臺南市北門區
溪底寮段三寮灣小段及二重港小段
等 82 筆土地
養殖漁業經營結合綠能設施
專案計畫

臺南市北門區
溪底寮段三寮灣小段及二重港小段等 82 筆土地
養殖漁業經營結合綠能設施
專案計畫書

「養殖漁業經營結合綠能設施專區」劃設建議案 審查委員會會議紀錄

北門區三寮灣小段及二重港小段等 82 筆土地
專案計畫建議書初審意見處理情形對照表

圖 7-2 三寮灣案場周邊黑琵潛在的覓食區

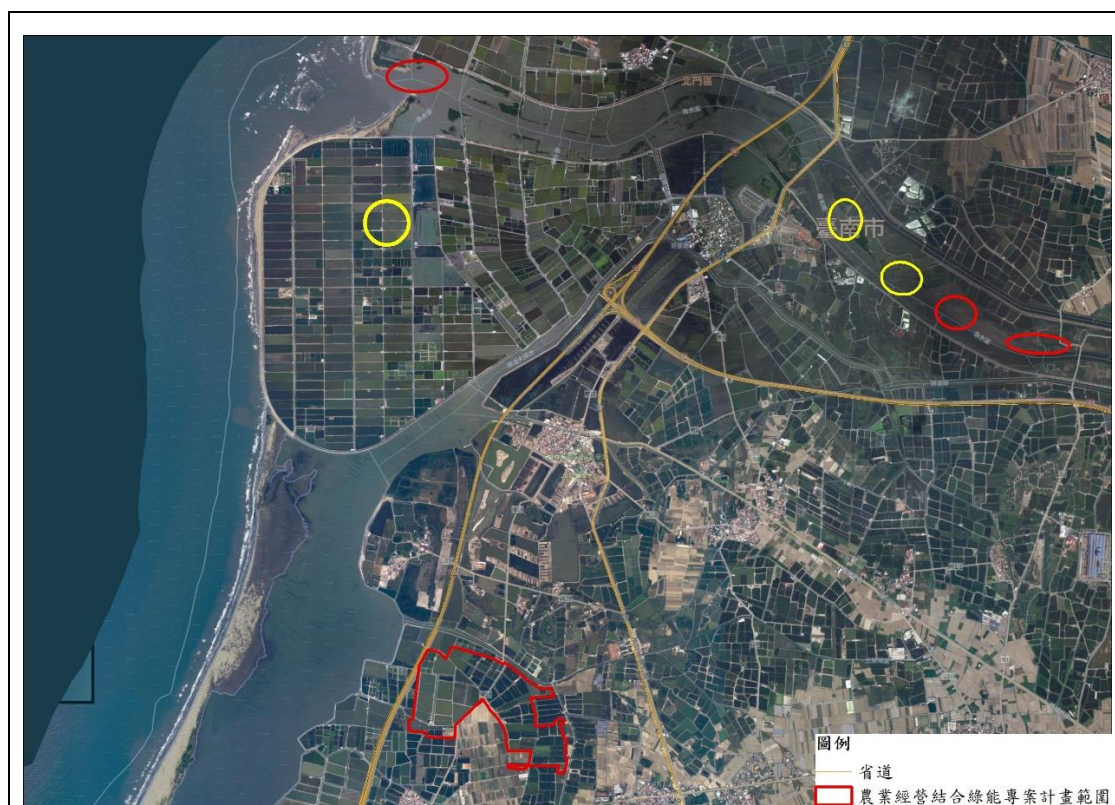
三	<p>此區也是黑面琵鷺分布區，但圖7-2(p.78)案場周遭黑琵潛在覓食區引用資料過舊(2011~2013)，不符合現況，應提出更新的資料出來。</p>	<ol style="list-style-type: none"> 1. 原計畫書圖7-2為台江國家公園黑面琵鷺系列報告(台江國家公園及其週緣地區黑面琵鷺與伴生鳥種數量調查)中，較細節性針對黑面琵鷺利用棲地所呈現之圖示，且鄰近本計畫範圍，故引用做為參考。 	<p>謝謝補充資料。</p>

2. 參照委員意見，另納入台江國家公園生物多樣性資料庫與知識平台中，台江鳥類及哺乳類調查點資料(詳如計畫書p.80，圖7-3)，該點位資料之最新調查時間為2018年5月，係較為近期可供參考之官方資料，該資料點為亦顯示本區非黑面琵鷺之熱區，提請委員參酌	
四	本區動植物調查的穿越線P線(p.80)，僅僅調查了此區最西北角的一小小區域，相較於全區50幾公頃，根本不足以代表本區現況。請解釋為什麼選在這裡？為什麼這樣就可代表全區的現況？只做這個地方，將來要怎麼監控20年內的生態變化？要如何對照？我認為恐怕是不足的。	1. 謝謝委員建議，因本案生態調查為規劃前期之評估調查，彼時尚未與地主及養殖戶確認合作關係，部分場域未經其允許進入調查，故預先以計畫區內方便進行調查之處先行調查，而夏季之調查則為了與冬季調查進行對照，即依原樣點、樣線取樣調查，並比較分析。 2. 嗣後長期監測會依照本計畫書劃定之範圍合理規劃穿越線與相關樣點，以充分表達樣區之生態情形。預計規劃穿越線示意詳圖7-5、圖7-6	同第一題。
五	此案之生態調查沒有說明確切調查日期，也沒有說明調查時周圍養殖池放水曬坪的情形，無法知道調查結果與環境時空條件之關連。	1. 實際調查日期因視各類群生物之專門調查團隊狀況而有所不同，原則均以冬季(12-2月)、夏季(6-8月)為抽樣調查季節，調查日期與次數詳報告書各類群調查結果。 2. 晒池情形因與鳥類調查較有關係，故於鳥類調查結果段落補充調查時之晒池情形，並交叉分析魚塭利用狀況、水位高低與鳥種數和隻次之關係供委員酌參(詳計畫書p.90、圖7-8)	謝謝補充資料。由於專區計畫內有部分魚塭轉為蓄水池與HDPE池，且全面鋪滿光電板，勢必減少曬池的魚塭口數，與本區水鳥食物來源。請貴單位提出因應策略。
六	此案之底質與水域生物調查樣點B1~B4(p.89) 四個樣點並未位於主要水路，且四個樣點彼此非常接近，取樣沒有意義，無法呈現全區樣貌，無法做為長期監測之用。	1. 謝謝委員建議，同問題四穿越線劃設之問題，因本案生態調查為規劃前期之評估調查，彼時尚未與地主及養殖戶確認合作關係，故部分場域未經其允許進入調查。 2. 嗣後長期監測會依照本計畫書劃定之範圍合	同第一題。

圖 7-5 北門陸域動植物調查樣線(綠線)與對照樣線(黃線)

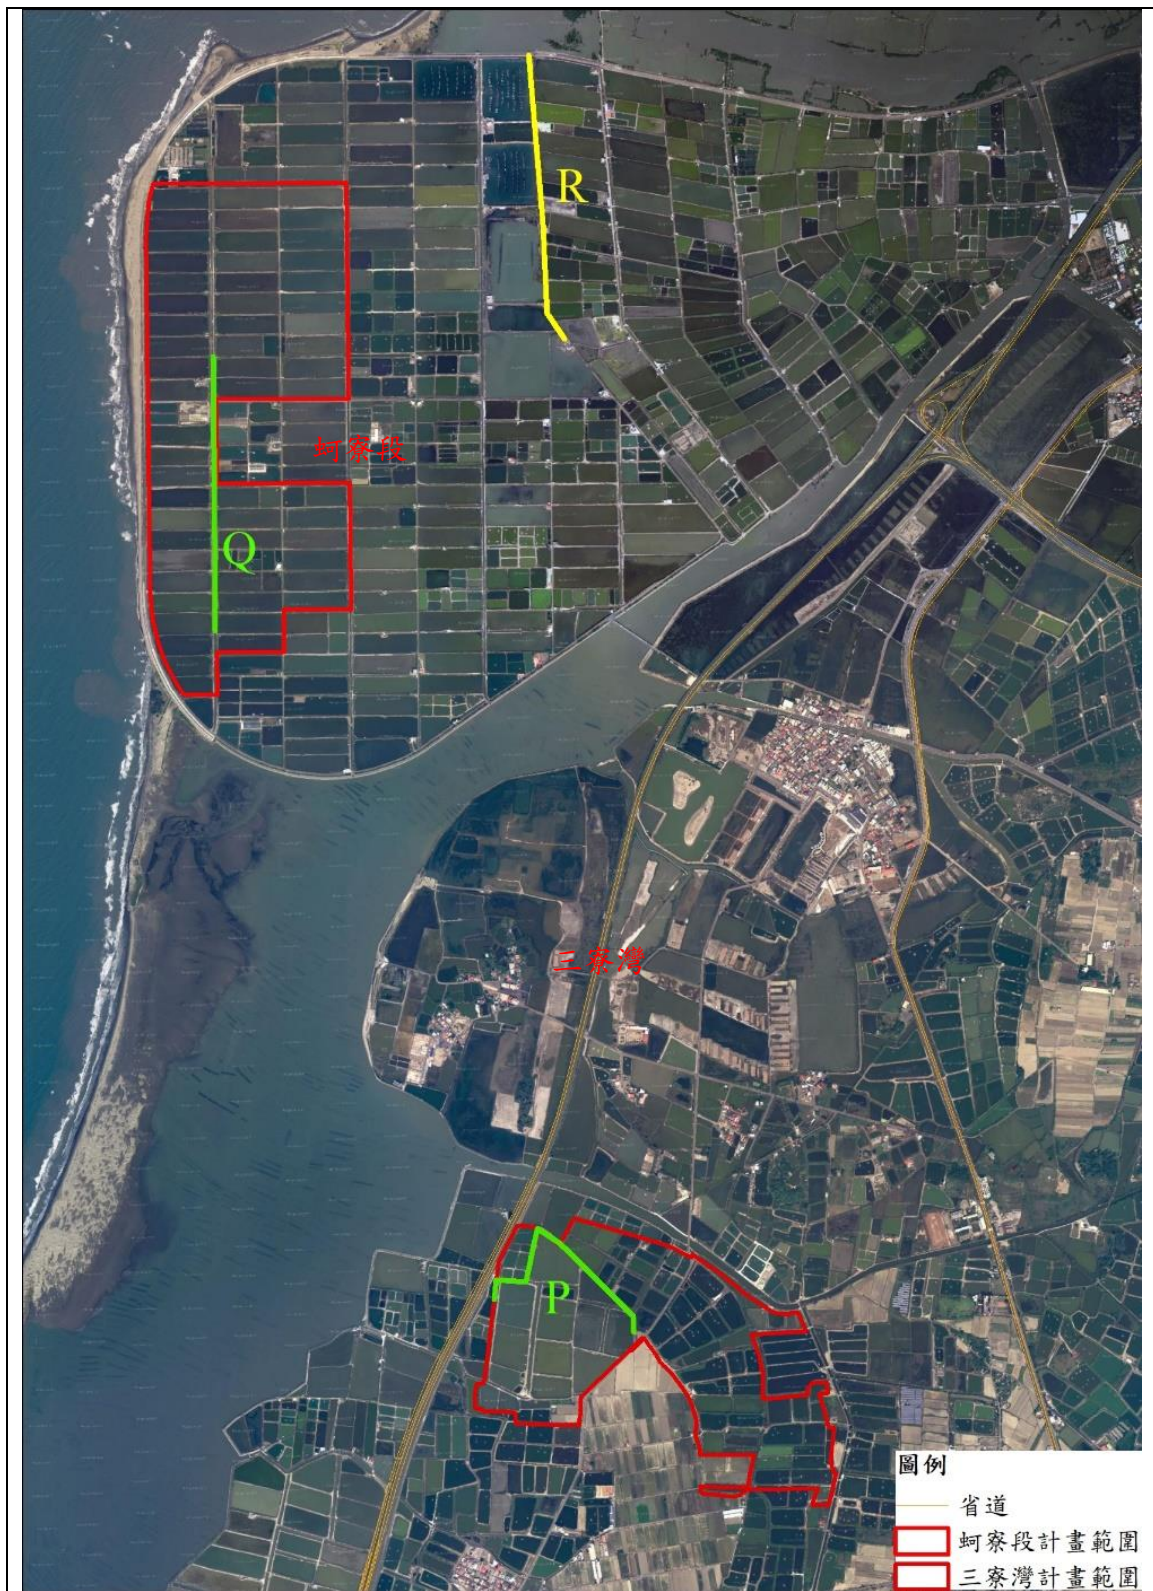
<p>有提到這部分是不是要再做持續的調查?再來生態調查的部分包括鳥類、陸域及水生生態調查的部分我希望你們能夠把樣點套疊在圖上，像報告書在水域生物部分在 p.89，這個圖我還要去在你們區域的哪個部分，陸域在 p.80 的部分我也要去在你們區域的哪個部分，再來穿越線的部分我比較有疑問，為何選在那個地方?整個陸域調查上面樣點選在那個地方是不是有代表性?為什麼選在這個地方都沒有一個特別的說明，希望你們再多做補充。</p> <p>10. 蓄水池的部分比較 care 的是他的功能性，所以對於水質的部分當然你們能夠有一個系統去做當然是最好的，文蛤池貽貝的防治部分，確實要有一個防治的方式，雖然目前為止學界業界對於防治方法都還在努力當中，未來勢必會面臨到這個問題，只要汙染就很難去除，未來對於貽貝的防治，希望能找出比較好的方式。</p> <p>11. 基金的部分沒有特別提到管理委員會的部分，後面如果正式營運之後希望能夠成立管理委員會，包括成員組成，經費運用，比如說專款專用，這樣才能實際做到當初你們希望能回饋到漁民的身上的初衷，我覺得這是有必要去做的。</p>
二、委員二	<p>1. 這個案子就單據前面幾個案子的審查意見結，這個案子已經做了很大的修正，基本上對於養殖經營模式結構上面已經比較完整一點，這部分先跟大家重申，然後計畫書裡面針對幾個問題對大家提醒一下。</p> <p>2. 計畫書 p.43 第六行裡面有講到說塹提到太陽能板高度至少五公尺以上，但我看後面 p.97 的圖 7-7，上面的那個面板的架構距離池底最高大概只有 3.5 公尺左右而已，最低的部分只有 2.2 公尺左右，這一點是不是要確認至少有五公尺以上。</p> <p>3. p.48 頁有引用一篇水試所的研究結果，這個結果是指夏季期間的數據而已，這部分要在補充一下是在夏季調查的數據結果。請修正為“於 107 年夏季期間之虱目魚養殖試驗”。</p> <p>4. p.55 頁部分，提到說堤岸會加高跟加寬，“提案增加寬度及面積估計約...5%”，其減少之面積是否呈現在表 4-5 及相關內容之規劃後面積？</p> <p>5. HDPE 養殖池上覆滿光電設施，基本上或應視為設施型養殖，而這似乎牽涉到容許使用審查辦法第 28 條之範圍，是否適用於第 29 條專區之規定，應予釐清。而該養殖型態所需之水循環、處理設施以及營運維護（包含人力）之規劃，亦應有所呈現。</p> <p>6. 在維持原養殖物及既有養殖者的習慣行為之原則下，該專區範圍之養殖型態及人力結構，是否能維持 20 年之營運？該專區經營模式應再加強長期性之規劃。之前有跟團隊討論過，是不是說能夠呈現出目前現有養殖者的在目前情況的養殖產量是多少，之後設置面板之後產量是多少，用這樣的數據去跟官方的數據去做對照，是不是能夠符合官方數據的 70% 的需求，這點之前有跟團隊討論過，應該也是可以呈現出來。</p>

發言單位	項目	審查會議發言意見	審查會議修正處理情形	委員再建議內容
			較分析。 4. 嗣後長期監測會依照本計畫書劃定之範圍合理規劃穿越線與相關樣點，以充分表達樣區之生態情形。預計規劃穿越線示意圖，詳如圖 7-6(p.83)	
	十	蓄水池的部分我比較在意的部分在跟他的功能性，所以對於水質的部分當然你們能夠有一個系統部分去做當然是最好的，文蛤池貽貝的防治部分，確實要有一個防治的方式，雖然目前為止學界業界對於防治方式都還在努力當中，未來勢必會面臨到這個問題，只要汙染就很難去除，所以蓄水池當然是一個很好的方式，但要了解他的苗進來的時程，這之間要找出比較好的方式。	感謝委員建議，蓄水池功能性用於防治貽貝類方面，透過第一層之過濾阻擋大型雜質(例：垃圾、樹枝等)或雜魚雜蝦，並利用功能性調節蓄水池大量空間沉降水中的懸浮物，及讓二枚貝幼苗附著，或可使用二氧化氯消毒減少競爭物種侵襲文蛤池。 本案場會在營運後配合水質監測結果與專家意見，提供給養殖業者建議。並且於好發季節警示養殖業者，提供數據給養殖者參考，並採樣檢測蓄水池沉澱及使用二氧化氯消毒後水質前後比較之數據，提供給現場養殖者者作參考之依據。	1. 說明第一項除使用二氧化氯外，其餘均無有效防止貽貝汙染的做法。建議先進行貽貝生殖生物學之了解，在貽貝生殖週期期間盡量減少進大排的水，若要進水則要同步使用二氧化氯消毒，有效使用濃度也要再確認。 82-12-13 82-12-17
	十一	基金的部分沒有特別提到管理委員會的部分，後面如果正式營運之後希望能夠成立管理委員會的部分，包括成員包括比如說專款專用，這樣才能實際做到當初你們希望能更回饋到漁民的身上，我覺得這是有必要去做的。	基金成立的目的是在於要回饋到漁民身上，未來會確實執行與監督。 該契約草案第七條「漁電共生」魚塭場域管理組織即有明訂，第一項揭示本公司或壹鹽綠能公司會邀集養殖戶成立管理組織(由漁民組成)，共同討論魚場之公共事務；第四項則揭示應每季(時間暫定)定期召開會議討論組織事務。	
委員簽名：
